Sahms, den 05.12.2017  
lsbg1217el

### FACHTECHNISCHE STELLUNGNAHME

**Erstellung einer fachtechnischen Stellungnahme Projekt Busbeschleunigung  
Metrobuslinie M 2/3 Elbgaustraße / Luruper Hauptstraße  
Ihr Auftrag vom 01.11.2017 auf mein Angebot vom 20.10.2017**

Abb. 1: Art und Umfang der Baumaßnahme  
(Plangrundlage: Verkehrstechnischer Lageplan, Schlussverschickung, Vorabzug, Fa. Argus)

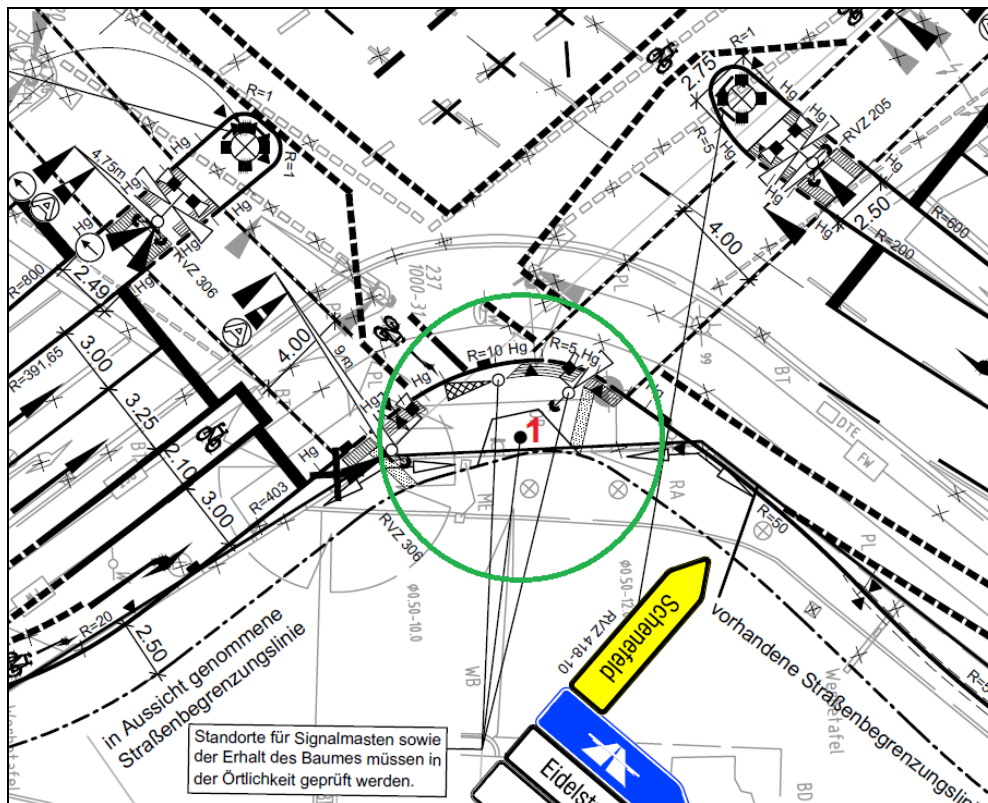
Im Bereich der Stieleiche Nr. 1 wird durch die Veränderung des Fahrbahnquerschnitts die Bordsteinkante um ca. 5,50 m dichter an den Baumstandort herangerückt. Der Abstand zum Stammfuß beträgt anschließend ca. 2,50 m.

Die unversiegelte Baumscheibe soll großflächig zurückgebaut und versiegelt werden. Die offene Fläche der Baumscheibe beträgt anschließend lediglich ca. 6,0 - 8,0 m<sup>2</sup>.

Zur Herstellung eines tragfähigen Unterbaus muss der vorhandene Oberboden ca. 20 - 30 cm abgetragen werden. Die angrenzende Mauer wird zurückgebaut.

Abb. 3+4: Engstelle im Bereich des Gehweges (li.), Umfang der notwendigen Baumscheibe (re.)  
(Plangrundlage: Verkehrstechnischer Lageplan, Schlussverschickung, Vorabzug, Fa. Argus)

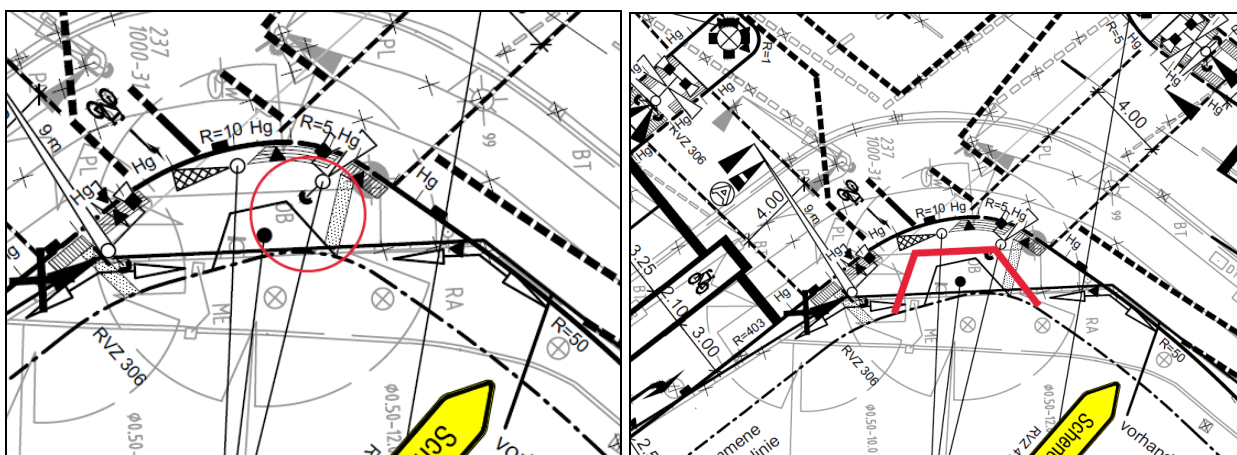
Die Erweiterung des Gehweges in den unversiegelten Wurzelbereich wird jedoch aus baumpflegerischer Sicht als kritisch eingeschätzt.

Die Stieleiche hat innerhalb des Grünstreifens ein oberflächennahes Wurzelwerk ausgebildet. Zur Herstellung eines tragfähigen Unterbaus muss der vorhandene Oberboden bis in eine Tiefe von ca. 20 cm ausgekoffert werden.

Weiterhin ist geplant, dass die an den Baum angrenzende Mauer zurückgebaut wird und der neue Gehweg auf das benachbarte Grundstück erweitert wird. Es ist davon auszugehen, dass sich ein Großteil des vorhandenen Wurzelwerks unterhalb der Mauer in die benachbarte Rasenfläche entwickelt hat. Der im Rahmen der Wurzelsuchgrabungen freigelegte Starkwurzelausläufer sowie erkennbare Verwerfungen im Mauerkörper stützen diese Vermutung. Durch den Rückbau der Mauer sowie der Angleichung des Höhenniveaus ist ein erheblicher Eingriff in den Wurzelraum der Stieleiche nicht auszuschließen.

Unabhängig vom Eingriff in den Wurzelraum ist im Baumumfeld der Einbau diverser Ampeln geplant. Diese befinden sich mitten im umliegenden Gehweg, so dass zwischen Baumscheibe und Ampel teilweise nur Durchgangsbreiten von ca. 1,0 m bestehen.

Auf Grundlage der vorliegenden Planung wird der Erhalt der Stieleiche Nr. 1 aus den genannten Gründen als nicht möglich eingeschätzt. Aus baumfachlicher Sicht ist eine Umplanung dringend erforderlich.

Sofern die Stieleiche erhalten werden soll, darf im Rahmen der Planung der vorhandene unversiegelte Grünstreifen in westlicher Richtung nicht verkleinert werden. Zur Nord- und Südseite ist mit dem geplanten Gehweg ein Mindestabstand von jeweils 3,0 m zum Stammfuß der Stieleiche einzuhalten. Das vorhandene Höhenniveau darf innerhalb des Grünstreifens nicht verändert werden.

Abb. 5: Art und Umfang der Baumaßnahme  
(Plangrundlage: Verkehrstechnischer Lageplan, Schlussverschickung, Vorabzug, Fa. Argus)

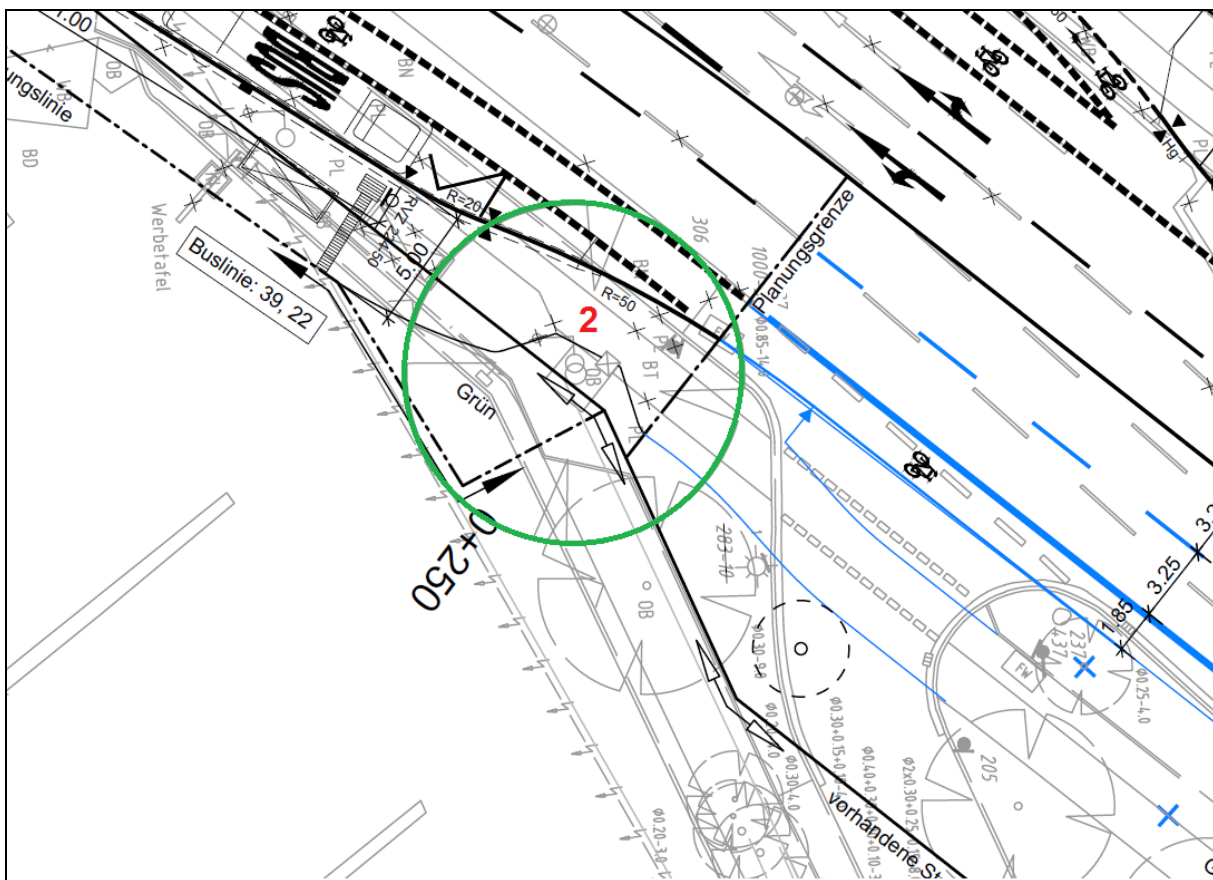
Im Bereich der Stieleiche Nr. 2 wird die vorhandene Bordsteinführung zur Herstellung einer Busbucht aufgelöst und leicht verändert. Im Ausfahrtbereich der Busbucht rückt die Bordsteinkante in einem Teilbereich dichter an den Baumstandort heran.

Der angrenzende Geh- und Radweg wird zurückgebaut und durch einen Plattenbelag ersetzt. Die Baumscheibe wird dabei leicht vergrößert.

Rückwärtig der Stieleiche sollen die Bestandsflächen zurückgebaut und als Grünfläche hergestellt werden. Eine Detailplanung liegt dazu nicht vor.

Abb. 7: Fehlende Detailplanung im Bereich der geplanten Grünfläche  
(Plangrundlage: Verkehrstechnischer Lageplan, Schlussverschickung, Vorabzug, Fa. Argus)

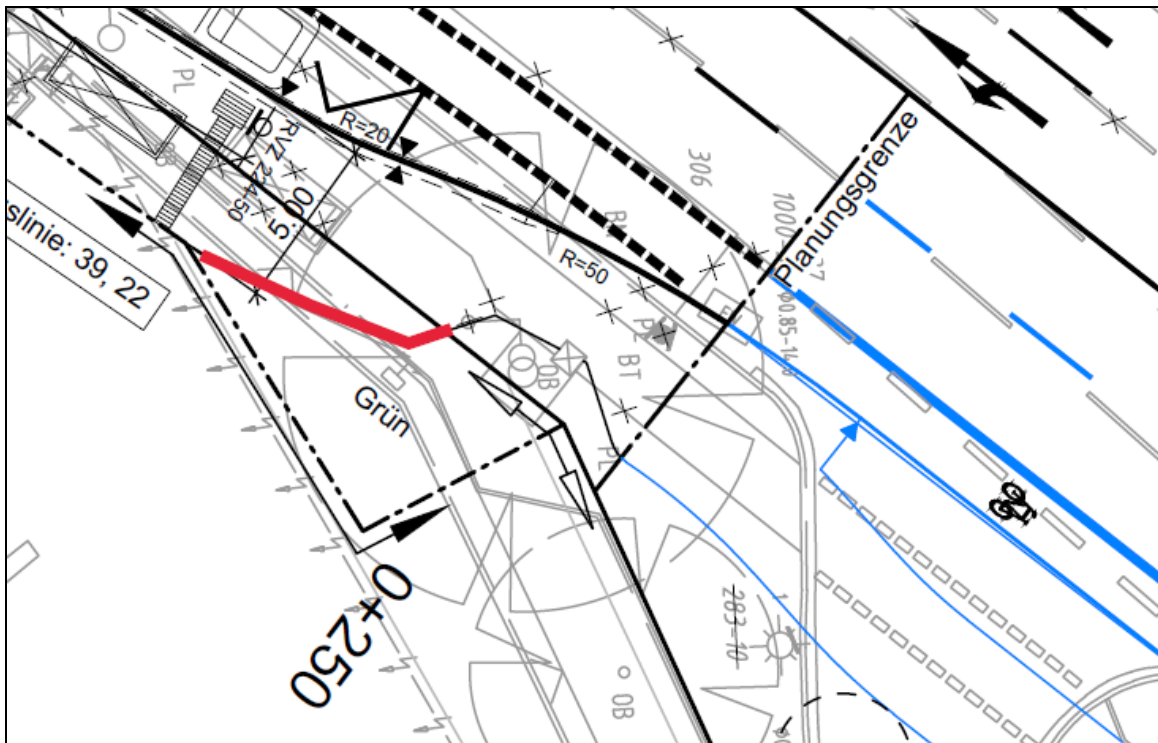
Östlich der Stieleiche ist die Erweiterung des Gehweges bzw. der Bushaltestelle auf das benachbarte Grundstück geplant. Hier ist bislang im Detail noch nicht erkennbar, wie der Höhenunterschied zwischen den unterschiedlichen Grundstücken ausgeglichen werden soll (siehe rote Linie Abb. 7).

Dafür ist im Einzelnen noch eine Detailplanung vorzulegen. Dabei ist zu berücksichtigen, dass der Rückbau der angrenzenden Platten- und Asphaltfläche sowie des Zaunes zunächst nur in Handarbeit und mit baumpflegerischer Begleitung durchzuführen ist. Schachtungsmaßnahmen mittels Bagger sind im Wurzelbereich nicht erlaubt.

Abb. 8: Art und Umfang der Baumaßnahmen  
(Plangrundlage: Verkehrstechnischer Lageplan, Schlussverschickung, Vorabzug, Fa. Argus)

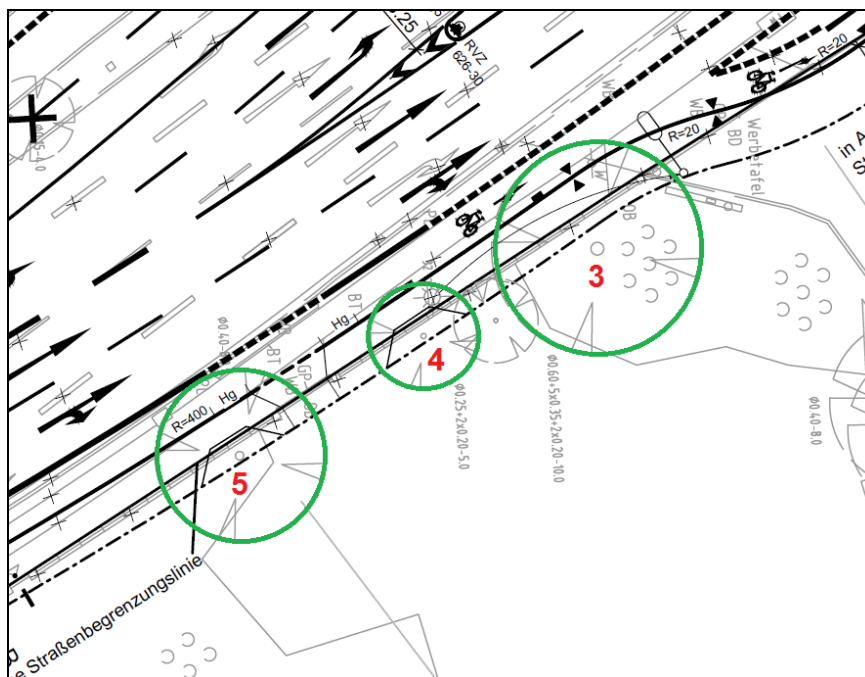
Zur Herstellung des Radfahrstreifens rückt die vorhandene Bordsteinkante um ca. 1,50 m dichter an die Baumstandorte heran. Die an den Gehweg angrenzende Mauer soll zurückgebaut und der Gehweg erweitert werden.

Im Stammfußbereich der Bäume Nr. 4 und Nr. 5 sind Aussparungen im Gehweg geplant.

Abb. 10+11: Lage gem. Plan (li.), tatsächliche Lage vor Ort (re.)

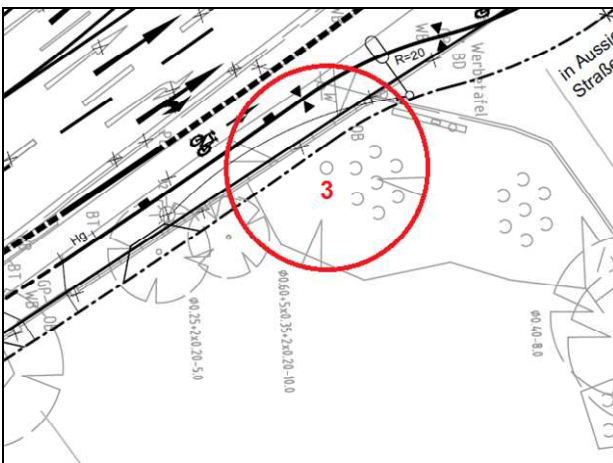
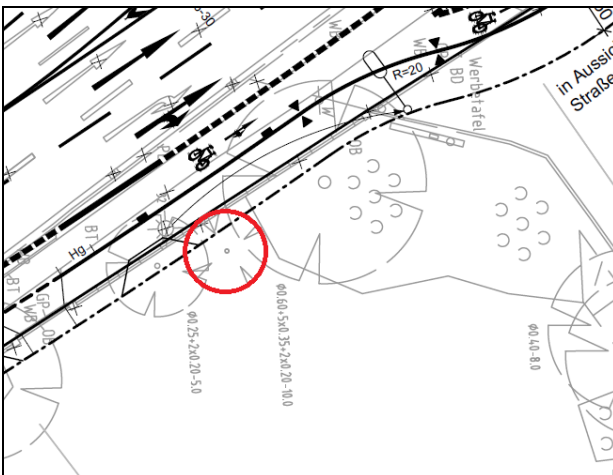
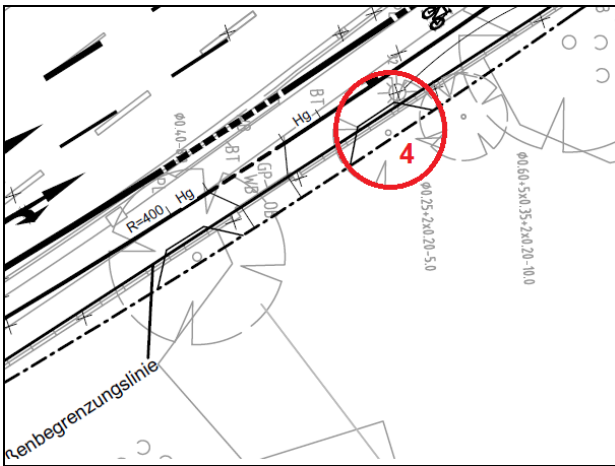
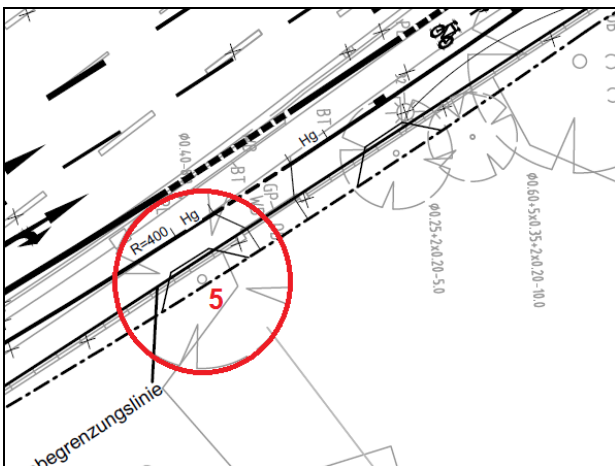
Es hat sich jedoch gezeigt, dass die im Plan dargestellten Baumstandorte nicht mit der Realität übereinstimmen.

Der Baum Nr. 3 wird beispielsweise mit einem Abstand von ca. 1,40 m zur Mauer dargestellt. Vor Ort beträgt der tatsächliche Abstand jedoch nur ca. 0,50 m. Gleiches gilt für den südöstlich angrenzenden Baum, der innerhalb der Planung aufgrund seines vermeintlich großen Abstandes nicht berücksichtigt wurde.

Die Bäume Nr. 4 und 5 befinden sich direkt an der Bestandsmauer und werden im Rahmen der Abbrucharbeiten nicht zu halten sein. Bäume nutzen häufig Mauern und Mauerfundamente als Wiederlager, so dass durch den Rückbau der Mauer die Standsicherheit beeinträchtigt werden könnte.

Darüber hinaus ist das an die Mauer angrenzende Gelände leicht abschüssig zum Gehweg. Zur Anpassung der Geländehöhen sowie zur Herstellung eines tragfähigen Unterbaus sind umfangreiche Schachtungsmaßnahmen im Wurzelbereich der Bäume erforderlich. Innerhalb der Wiesenfläche ist insbesondere im Bereich der Birke mit einem oberflächennahen Wurzelwerk zu rechnen. Durch den Eingriff in den Wurzelraum sind somit erhebliche Eingriffe in den Wurzelraum nicht auszuschließen.

Auf Grundlage der vorliegenden Planung ist ein Erhalt der Bäume Nr. 3 - 5 sowie des vierten nicht berücksichtigten Baumes nicht möglich. Sofern die Bäume erhalten werden sollen, darf die unversiegelte Wiesenfläche im Wurzelbereich der Bäume nicht beeinträchtigt werden. Weiterhin muss die vorhandene Mauer erhalten bleiben.

Abb. 18: Art und Umfang der Baumaßnahme  
(Plangrundlage: Verkehrstechnischer Lageplan, Schlussverschickung, Vorabzug, Fa. Argus)

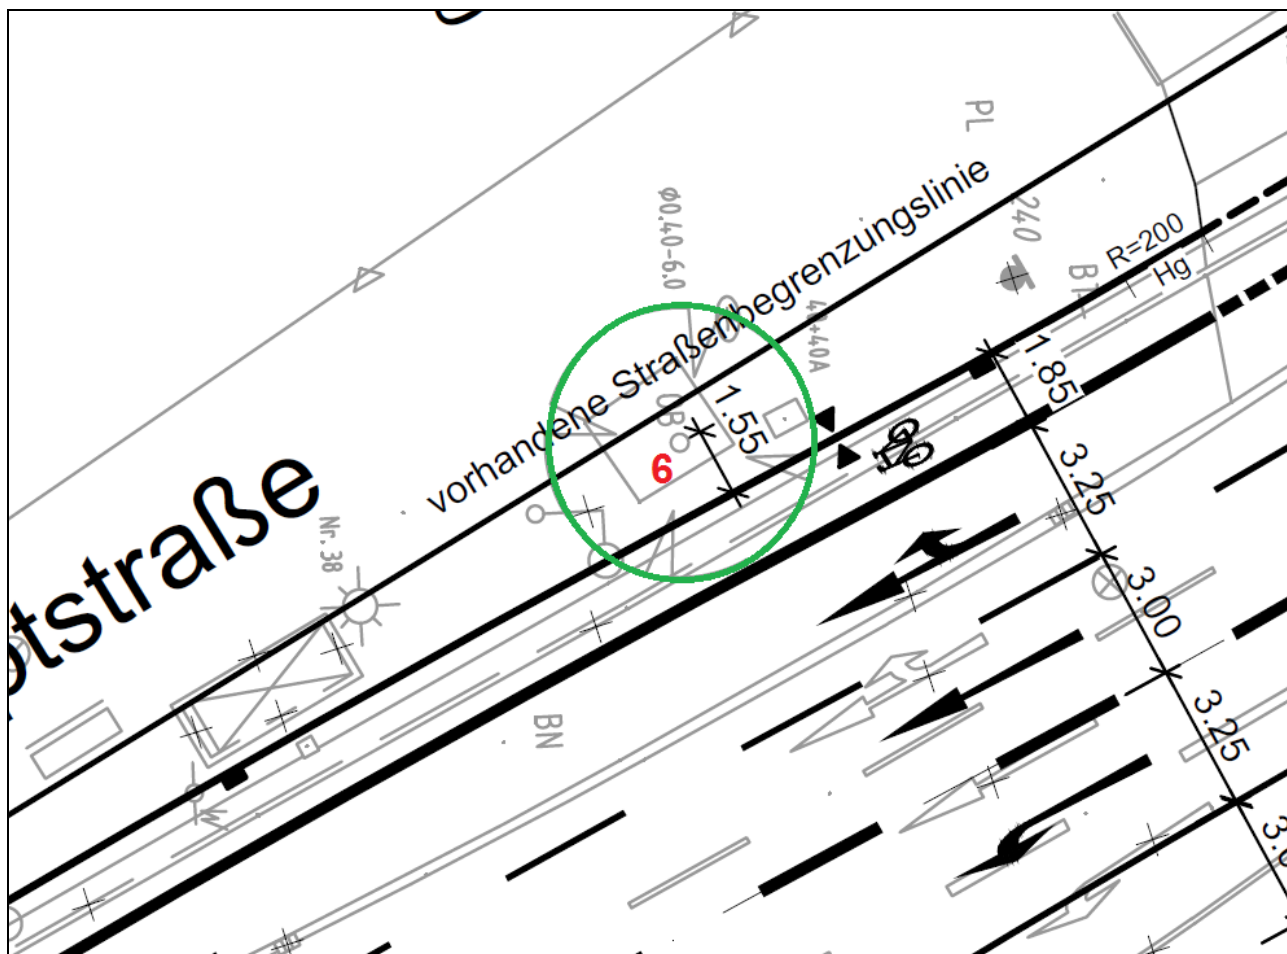
Zur Herstellung des Radfahrstreifens rückt die vorhandene Bordsteinkante bis auf ca. 1,55 m an den Stammfuß der Birke heran. Darüber hinaus wird das Baumumfeld nicht verändert.

Es wird jedoch darauf hingewiesen, dass sobald der geduldete Gehweg über das angrenzende Privatgrundstück wegfällt, ein Erhalt des Baumes nicht mehr möglich ist.

Weiterhin befinden sich im Bereich der Fahrbahnerweiterungen mehrere Versorgungsleitungen. Sofern diese in den Gehweg verlegt werden sollen und weiterhin auf öffentlichen Grund bleiben sollen, ist die Verlegung nur durch den direkten Baumstandort möglich.

Abb. 20: Art und Umfang der geplanten Baumaßnahmen  
(Plangrundlage: Verkehrstechnischer Lageplan, Schlussverschickung, Vorabzug, Fa. Argus)

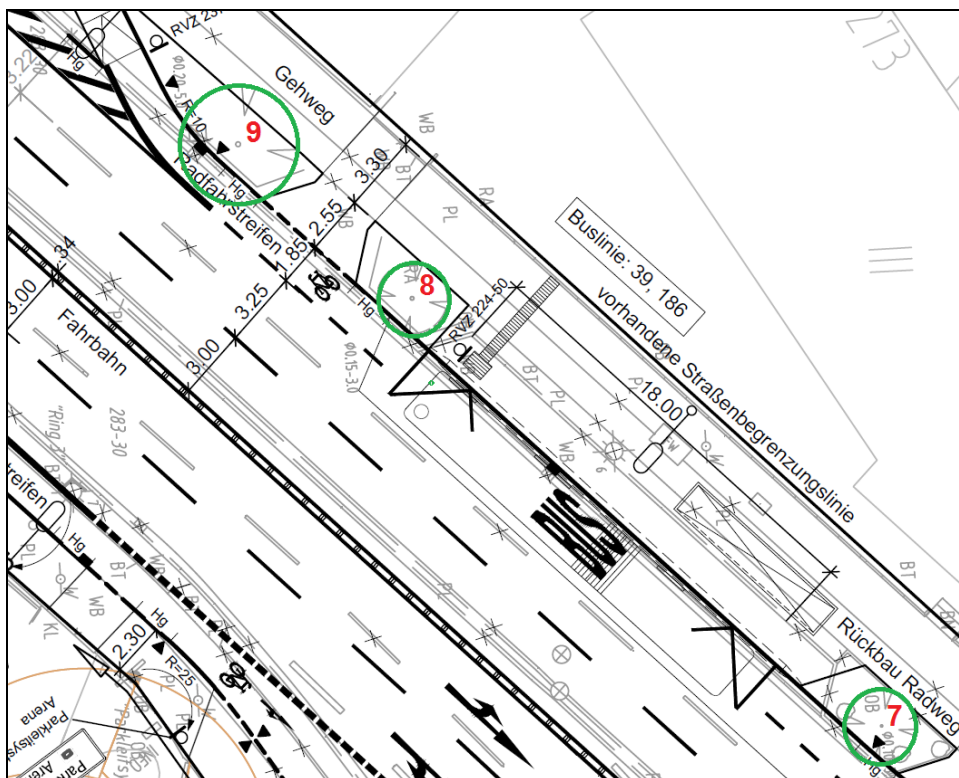
Zur Herstellung des Radfahrstreifens und der Bushaltestelle rückt die vorhandene Bordsteinkante um ca. 0,30 m dichter an die Baumstandorte heran.

Im Wurzelbereich des Baumes Nr. 9 soll die Aufleitung des Radfahrstreifens in die Nebenflächen erfolgen.

Durch den geplanten Eingriff werden die ohnehin geringfügig bemessenen Baumstandorte weiter eingeschränkt. Im Rahmen der Abgrabungsarbeiten ist mit einem Verlust von versorgungsrelevanten Wurzeln zu rechnen, so dass Beeinträchtigungen der Vitalität nicht ausgeschlossen werden können.

Aus baumfachlicher Sicht sollte die vorhandene Bordsteinlinie nicht verändert werden. Ist dies aus planerischen Gründen nicht möglich, so ist aufgrund des zu erwartenden Wurzelverlustes im Rahmen der Bauausführung eine Entwicklungspflege über mind. 3 Jahre vorzusehen. Diese beinhaltet insbesondere regelmäßige Bewässerungsgänge und Düngergaben, um den Wurzelverlust der Bäume zu kompensieren. Weiterhin wird die Vergrößerung der Baumscheibe in nordwestlicher Richtung empfohlen.

Abb. 24+25: Standort der geplanten Neupflanzung

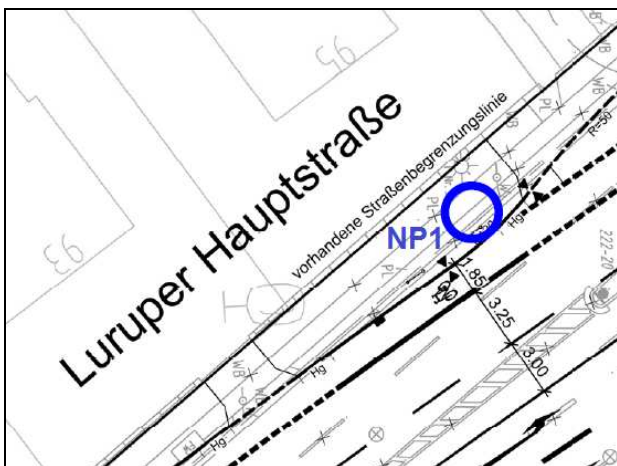
Die Neupflanzung NP 1 ist an einem komplett neu herzustellenden Baumstandort geplant. Der zur Verfügung stehende Raum in der Nebenfläche ist jedoch unter Berücksichtigung der unter 6.2 genannten Kriterien unzureichend.

Zur Umsetzung einer Baumpflanzung in diesem Bereich ist die größtmögliche unversiegelte Baumscheibe einzuplanen. Dafür ist der angrenzende Gehweg im Bereich der Baumscheibe auf das Mindestmaß zu reduzieren.

Zur Gewährleistung des geforderten durchwurzelbaren Raumes von ca. 16 m<sup>3</sup> empfiehlt sich die Erweiterung der Baumscheibe unterhalb des angrenzenden Gehweges gem. Pflanzgrubenbauweise 2 nach FLL. Hierfür ist im Vorwege jedoch auf ggf. vorhandene Leitungstrassen zu achten.

Aufgrund der geringen Platzverhältnisse sollte die Pflanzung eines klein- bis mittelkronigen Baumes vorgesehen werden.

Abb. 28+29: Standort der geplanten Neupflanzung

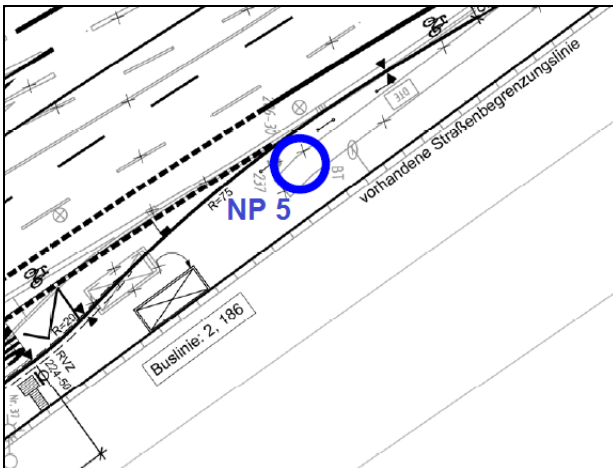
Die Neupflanzung NP 5 ist an einem komplett neu herzustellenden Baumstandort geplant. Der zur Verfügung stehende Raum in der Nebenfläche ist jedoch unter Berücksichtigung der unter 6.2 genannten Kriterien unzureichend.

Zur Umsetzung einer Baumpflanzung in diesem Bereich ist die größtmögliche unversiegelte Baumscheibe einzuplanen. Dafür ist der angrenzende Gehweg im Bereich der Baumscheibe auf das Mindestmaß zu reduzieren.

Zur Gewährleistung des geforderten durchwurzelbaren Raumes von ca. 16 m<sup>3</sup> empfiehlt sich die Erweiterung der Baumscheibe unterhalb des angrenzenden Gehweges gem. Pflanzgrubenbauweise 2 nach FLL. Hierfür ist im Vorwege jedoch auf ggf. vorhandene Leitungstrassen zu achten.

Aufgrund der geringen Platzverhältnisse sollte die Pflanzung eines klein- bis mittelkronigen Baumes vorgesehen werden.
